附錄 5.14
環境影響評估審查委員會
第 396 次會議紀錄及
意見回覆說明對照表

行政院環境保護署環境影響評估審查委員會 第 396 次會議紀錄

第五案 「海龍二號離岸風力發電計畫環境影響差異分析報告（第一次變更）」「海龍三號離岸風力發電計畫環境影響差異分析報告（第一次變更）」等 2 案合併討論

圖 1.4.2-1 海龍二號、三號風場風機佈設示意圖

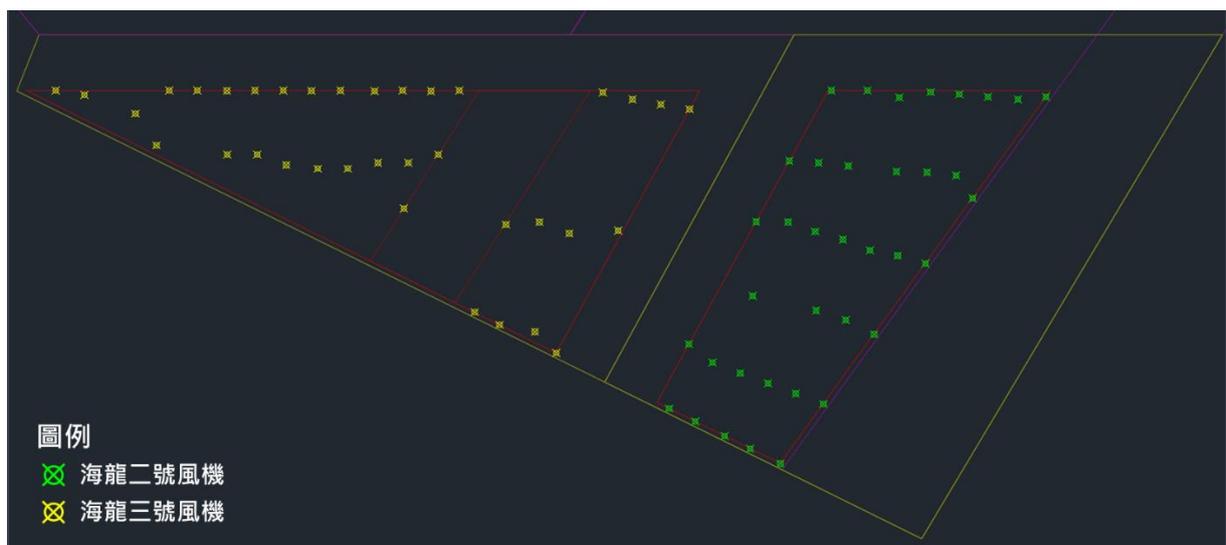
審查意見	答覆說明	修訂處	
		章節	頁次
二、此次報告較前幾次的報告中所描述的最大風機葉片長度220m又增加10m為230m，請說明。	敬謝委員指教。本次變更新增較大單機容量11MW~15MW(詳表1.4.2-1、圖1.4.2-1)，其最初之葉片直徑規劃即以「 最大不超過230公尺 」做風機佈置；而海龍風場未來預計採用西門子歌美颯最新推出的SG14-222 DD 14MW風機，其葉片直徑為222公尺，符合葉片直徑不超過230公尺之規劃原則。	4.3	4-12~13

圖 1.5.1-1 海龍風場留設銜接連續鳥類廊道，營造更友善鳥類飛行空間

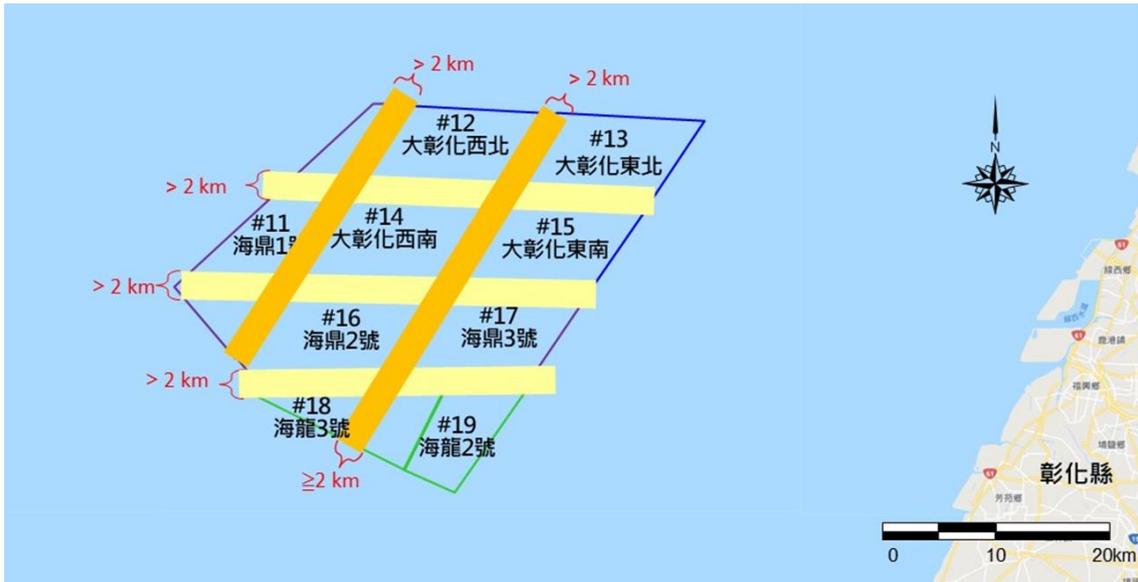
審 查 意 見	答 覆 說 明	修 訂 處	
		章 節	頁 次
1.5、孫委員振義			
一、兩風場邊界退縮區恐成為鳥類遷徙路徑之陷阱，建議酌予提出改善對策。	<p>敬謝委員指教。經與經濟部能源局溝通後，說明如下：</p> <p>(一) 依據「離岸風電規劃場址申請作業要點」規定「風力機基座中心與相鄰潛力場址邊界最短距離小於6倍葉輪直徑，或有其他必要情形時，主管機關得要求申請人提出說明或為其他必要處置」，該規定適用所有離岸風場，主要目的為預留海底電纜及施工運維船隻通行空間，</p> <p>(二) 海龍二號、海龍三號風場分屬不同開發單位，經濟部能源局經初步檢討後，認定屬於不同法律主體，考量公共安全及船舶航行安全，仍應於兩風場邊界留設6倍最大轉子直徑做為緩衝區。</p> <p>(三) 海龍二號、海龍三號風場已依據「離岸風電規劃場址申請作業要點」規定完成規劃場址申請，並已完成場址容量分配在案，故「取消海龍二號與三號間緩衝區以規劃設置風機」於政府行政程序上，確屬不可行。綜合考量本案推動仍應符合前述已核准之許可文件及行政程序，建請委員諒察本案仍應於海龍二號、海龍三號風場間分別留設6倍最大轉子直徑做為緩衝區。</p> <p>(四) 本次變更考量鳥類飛行習性，減少鳥類飛行偏轉次數，配合「彰化雲林地區離岸式風力發電計畫環境影響調查報告書」及經濟部整體規劃，於海龍三號風場新增2,000公尺銜接鄰近風場連續之鳥類廊道，以營造有利鳥類南北飛行方向，詳圖1.5.1-1所示。</p> <p>(五) 本計畫為了警示鳥類迴避風場，營運期間將依據民航局頒布之「航空障礙物標誌與障礙燈設置標準」規定設置航空警示燈，以最有可能設置之14MW風機初步規劃航空警示燈佈設位置，詳圖1.5.1-2所示；本計畫實際航空警示燈佈設位置及數量，將依據法令規定設置最少之航空警示燈，並取得民航局同意函，達到維護飛航安全，降低夜間遷徙鳥類的死亡率目標。</p>	—	—

圖 2.4.1-1 海龍風場實際可佈設風機面積及風機配置示意圖(14MW)

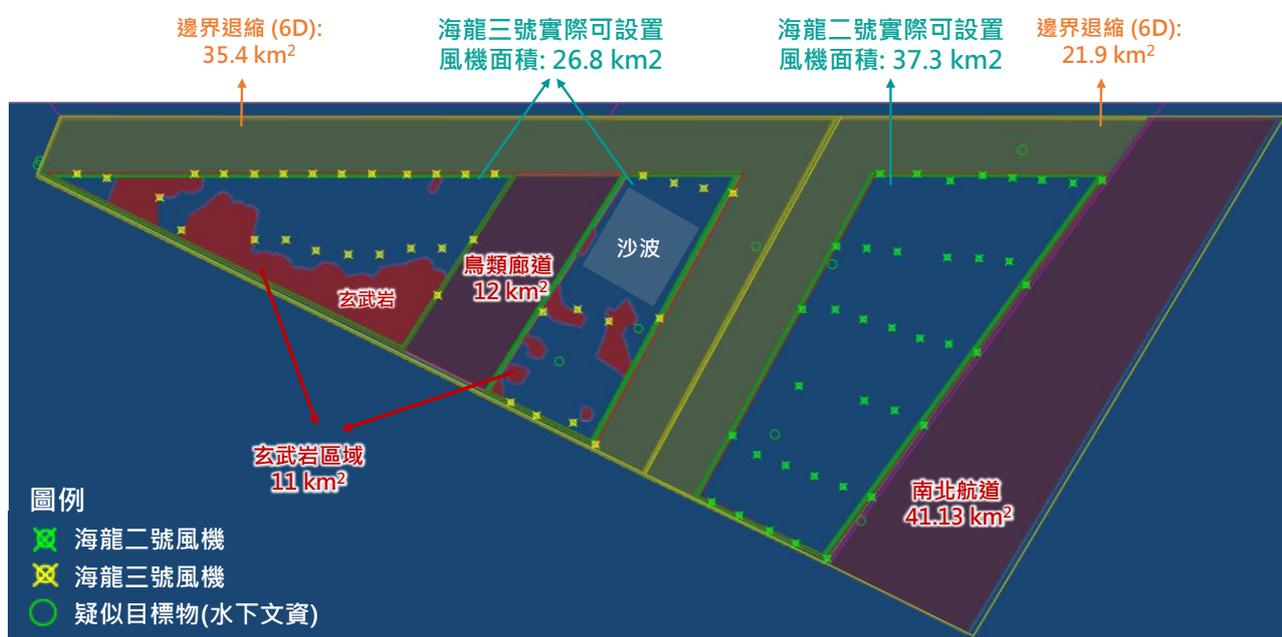
審 查 意 見	答 覆 說 明	修 訂 處	
		章 節	頁 次
2.4、彰化縣政府農業處			
一、本2案係以風機間距(平行盛行風7D，非平行盛行風5D)作為鳥類保護環評承諾，而通過環評，惟本次變更大幅縮減風機間距，並將原風機間距之衡量基準(葉片直徑D)改為絕對距離(公尺)，爰建請環保署審慎審查，並妥為考量風機大型化後，風機間距衡量基準之一致性，避免風機加大卻縮減風機間距之情形。	<p>敬謝指教。本次變更於總裝置容量不變下，新增較大風機單機容量11~15MW，以及提出銜接鄰近風場連續之鳥類廊道規劃，其餘維持不變。本次變更與原環說比較後，開發規模較原環說減少近半數，使得鳥類撞擊數量低於原環說，並降低施工及營運期間對海域環境影響，加上擬定完整的環境減輕對策及監測計畫、設置鳥類聯合監測系統、增加秋季鳥類雷達次數並搭配目視觀察等，經影響評估分析後，沒有加大環境影響之虞，詳細評估內容，分列說明如下：</p> <p>一、風機間距規劃調整說明</p> <p>海龍二號風場配合交通部航港局於106年11月21日公告之「臺灣彰化外海岸風電潛力場址海域預定航道」退縮風場在先，場址面積減少41.13km²，縮減達41.1%，退縮寬度達3,500公尺，且海龍二號、三號風場相鄰邊界依經濟部能源局於104年7月2日公佈之「離岸風力發電規劃場址申請作業要點」規定，各自退縮，留設寬度大於2,000公尺，而與北側相鄰風場亦依規定各自退縮，本次變更海龍三號風場為配合「彰化雲林地區離岸式風力發電計畫環境影響調查報告書」及經濟部整體規劃，於風場開發面積及總裝置容量等設置條件均維持不變下，於海龍三號風場新增2,000公尺銜接鄰近風場連續之鳥類廊道，風場面積減少12km²，以營造有利鳥類南北飛行方向，加上受風場海底地形、地質條件(沙波、玄武岩等)影響，風場內有多處區域無法設置風機，使得海龍三號風場面積再減少11 km²；整體海龍二號風場實際可設置風機面積從100.33平方公里縮減至37.3平方公里，海龍三號風場從85.2平方公里縮減至26.8平方公里，大幅限制風場實際可佈設風機面積(詳表2.4.1-1、圖2.4.1-1)。</p> <p>本計畫於原環說核定後進行場址風況及地質地地形調查，並選用大型化風機(11~15MW)以進一步降低對環境衝擊；風</p>	<p>3.1</p> <p>4.2</p> <p>4.3</p> <p>4.4.2</p> <p>4.5</p> <p>6.1.4</p> <p>7.1</p>	<p>3-3</p> <p>3-5</p> <p>4-4~8</p> <p>4-12~13</p> <p>4-17</p> <p>4-29~34</p> <p>4-36</p> <p>4-39</p> <p>6-28~49</p> <p>7-4~5</p> <p>7-10~14</p>

審 查 意 見	答 覆 說 明	修 訂 處	
		章 節	頁 次
	<p>機供應商根據個案風場之核定容量、風場面積、地質地形、水深、服務年限、安全距離及其他相關限制等條件，依據所選用之不同單機容量，做出包含風機間距原則之最佳化配置建議；經評估為了減少整體風場受力，需加大盛行風向間距及微縮部分非盛行風向間距，方能通過風機供應商的風機合適性審查(Turbine Suitability Review)；風況條件方面，調查結果顯示風向頻率分佈非常集中，東北-西南方向約佔60%~70%。</p> <p>本次變更已於實際可設置風機面積中，盡力調整並擴大風機間距，經評估規劃後，盛行風向間距至少1,158公尺，非盛行風向風機間距不小於755公尺之風機數量比率至少33%，不小於666公尺之風機數量比率至少67%。整體風場僅有部分非盛行風向間距縮小，並非所有風機非盛行風向間距皆縮小至666公尺，於配合風場地質地形現況，亦有部分風機於盛行風向及非盛行風向間距皆加寬情形；若採用最有可能設置之14MW風機進行估算，海龍二號共設置37部，承諾13部以上風機間距不小於755公尺，數量達35%，海龍三號共設置36部，承諾12部以上風機間距不小於755公尺，數量達33%。另本計畫為減少施工風險，須預留風機位置微調的彈性，以減少非必要之加強打樁、海底床整平之工作。</p> <p>二、風機最小淨間距值，仍大於國內外現況 本計畫已蒐集國內外施工或營運中風場淨間距實例(表2.4.1-2)，留設淨間距約為301~410公尺，本次變更新增11MW~15MW大型化風機方案，風機最小間距為666公尺，以最有可能採用之14MW風機估算最小淨間距為444公尺，不小於國內外風場淨間距實例，此外，本計畫為分析實際風機尺寸、風機間距及鳥類大小關係，按等比例尺繪製如圖2.4.1-2所示，經比對本計畫風機淨間距(444公尺)及翼展170公分大型鳥群後，評估留設風</p>

圖 2.4.1-7 海龍風場留設銜接連續鳥類廊道，營造更友善鳥類飛行空間

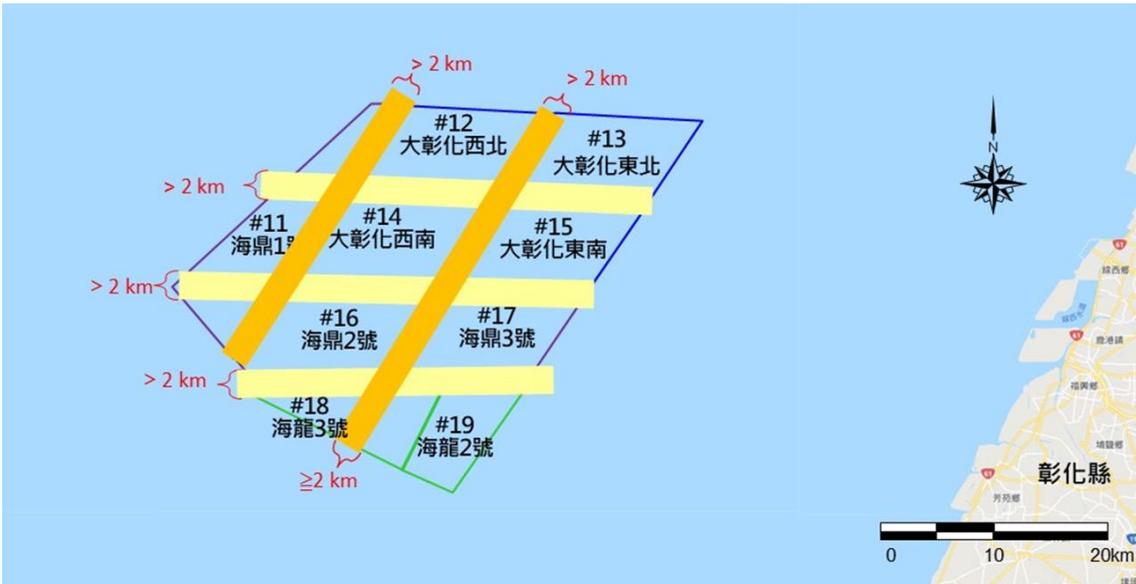
審 查 意 見	答 覆 說 明	修 訂 處	
		章 節	頁 次
<p>二、目前本縣外海之離岸風場經規劃連續之鳥類廊道後，海龍二號及海龍三號之風場間距被認為易成為鳥群飛行陷阱，惟本2案仍將「與相鄰風場間距至少為葉片直徑6倍」列為鳥類保護對策之一，恐不符鳥類保護之目的，建請予以調整，並建請說明除配合規劃之鳥類廊道外，本次變更後新增之鳥類保護對策。</p>	<p>敬謝指教。回答分列說明如下：</p> <p>一、風場邊界留設6倍最大轉子直徑，經與經濟部能源局溝通，說明如下：</p> <p>(一) 依據「離岸風電規劃場址申請作業要點」規定「風力機基座中心與相鄰潛力場址邊界最短距離小於6倍葉輪直徑，或有其他必要情形時，主管機關得要求申請人提出說明或為其他必要處置」，該規定適用所有離岸風場，主要目的為預留海底電纜及施工運維船隻通行空間，</p> <p>(二) 海龍二號、海龍三號風場分屬不同開發單位，經濟部能源局經初步檢討後，認定屬於不同法律主體，考量公共安全及船舶航行安全，仍應於兩風場邊界留設6倍最大轉子直徑做為緩衝區。</p> <p>(三) 海龍二號、海龍三號風場已依據「離岸風電規劃場址申請作業要點」規定完成規劃場址申請，並已完成場址容量分配在案，故「取消海龍二號與三號間緩衝區以規劃設置風機」於政府行政程序上，確屬不可行。綜合考量本案推動仍應符合前述已核准之許可文件及行政程序，建請諒察本案仍應於海龍二號、海龍三號風場間分別留設6倍最大轉子直徑做為緩衝區。</p> <p>二、鳥類保護對策</p> <p>(一) 施工前</p> <p>1. 本計畫將於106年秋季至107年春季鳥類調查作業完成後提出環境影響調查報告送審，同時將配合其他風場案例之調查成果進行整體評估，以研擬最適鳥類保護對策。並依環境影響評估法第18條規定完成審查後，提出鳥類通行廊道之規劃。</p> <p>2. 規劃階段將進行一次鳥類繫放衛星定位追蹤監測以了解主要的鳥類遷徙路徑，預計在春季臺灣沿海海水鳥北返之季，進行彰化海岸</p>	7.1	7-4~5

審 查 意 見	答 覆 說 明	修 訂 處	
		章 節	頁 次
	<p>的鳥類繫放衛星追蹤，以衛星追蹤器進行候鳥的遷移路線確認。</p> <p>3. 規劃階段將進行一次澎湖群島燕鷗之繫放衛星定位追蹤監測，以分析其棲地利用。預計選擇夏季以衛星追蹤器進行鳳頭燕鷗的繫放和追蹤。</p> <p>(二) 施工期間</p> <p>1. 風機架設完成後，將於風場最外圍風力機組設置最少之航空警示燈，實際設置數量需依屆時所規劃之風力機組配置而定。</p> <p>2. 依民航局最新頒布之「航空障礙物標誌與障礙燈設置標準」設置航空警示燈，並取得民航局同意函，燈具選擇可同步閃光的航空警示燈，以減少吸引鳥類靠近的可能性。</p> <p>3. 本計畫將持續蒐集並參考國外有關不同風機色彩是否可降低鳥類撞擊風險之研究，及利用自動聲光系統促使鳥類與風機保持距離之產品，並與時俱進，參考國際上已知對生態最有效及最友善之設計及施工方法。</p> <p>(1) 將優先選用較大風機，以降低鳥類影響。</p> <p>A. 風機大型化規劃，單機裝置容量除原6~9.5MW，並新增11~15MW規劃。</p> <p>B. 6~9.5MW風機間距部分，平行盛行風間距至少為葉片直徑7倍(1,057~1,148公尺)，非平行盛行風間距至少為葉片直徑5倍(755~820公尺)。新增之11~15MW風機間距將依風力機組型式及場址風況評估結果進行佈置，盛行風向間距至少1,158公尺，非盛行風向間距至少666公尺。</p>

圖 2.5.1-1 依據「航空障礙物標誌與障礙燈設置標準」，規劃 14MW 風機航空警示燈佈設位置示意圖

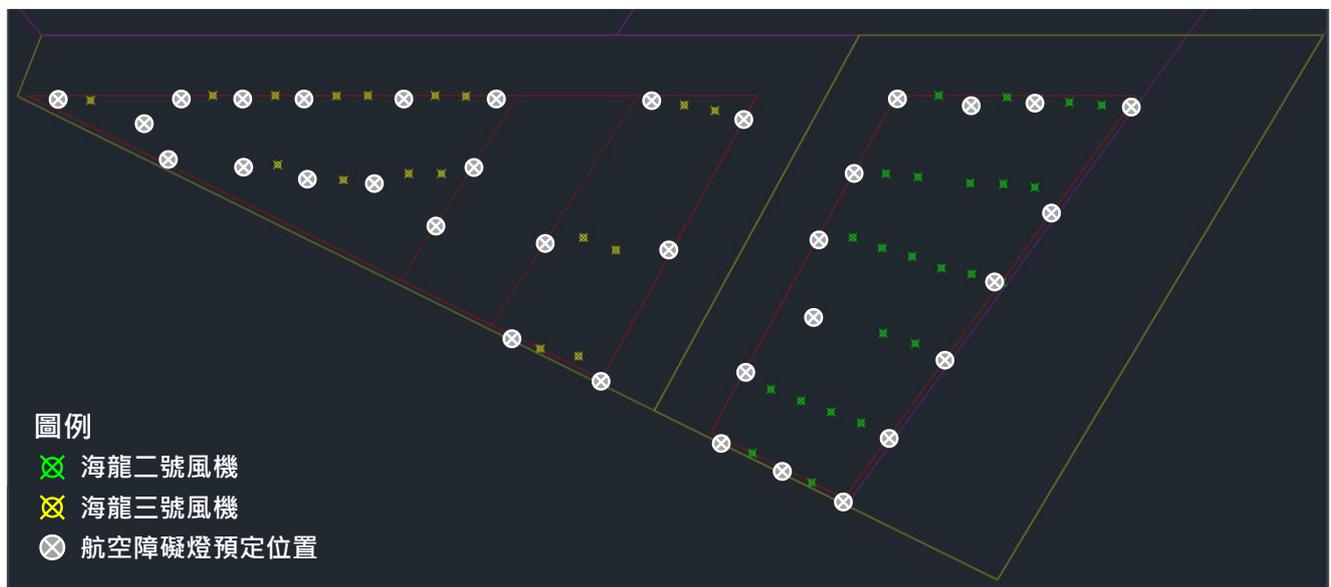
審 查 意 見	答 覆 說 明	修 訂 處	
		章 節	頁 次
2.5、交通部民用航空局			
一、請開發單位依本局「航空障礙物標誌與障礙燈設置標準」相關規定辦理案內航空障礙燈設置事宜。	遵照辦理。本計畫營運期間將依據 貴局最新頒布之「航空障礙物標誌與障礙燈設置標準」相關規定設置航空警示燈，以最有可能設置之14MW風機初步規劃航空警示燈佈設位置，詳圖2.5.1-1所示；本計畫實際航空警示燈佈設位置及數量，將依據法令規定設置最少之航空警示燈，並取得 貴局同意函，達到維護飛航安全，降低夜間遷徙鳥類的死亡率目標。	—	—
